柏崎刈羽原子力発電所6号及び7号炉審査資料	
資料番号	KK67-0164
提出年月日	平成29年6月30日

柏崎刈羽原子力発電所 6号及び7号炉

新規制基準適合性に係る審査書類の変更点に
係る追加説明資料

平成29年6月

図1 格納容器圧力逃がし装置概略系統図

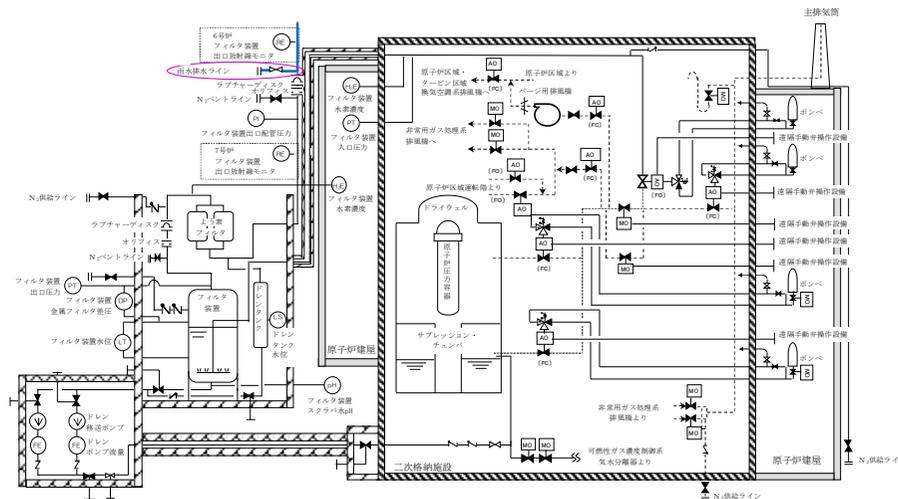
- 格納容器圧力逃がし装置の放出口側ラプチャーディスクの下流側に、雨水排水ラインならびに止め弁を設置している。
- 雨水排水ライン止め弁は、以下の理由から通常時は「開」とし、格納容器圧力逃がし装置を使用するときに「閉」とする運用とする。

- ・ 滞留した雨水が凍結して、格納容器圧力逃がし装置使用時にラプチャーディスクの開放を妨げるリスクを低減する。
- ・ 滞留した雨水により、ラプチャーディスクが腐食して孔があき、ラプチャーディスクのバウンダリ機能が喪失するリスクを低減する。
- ・ 雨水が滞留した状態でベントを実施することで、ウォーターハンマーが発生するリスクを低減する。

- ・ 格納容器圧力逃がし装置使用時に、雨水排水ラインからベントガスが排出されることにより、低所排出となって被ばく線量が増加すること、ならびに雨水排水ラインが設置されている原子炉建屋屋上が高濃度に汚染することを防止する。
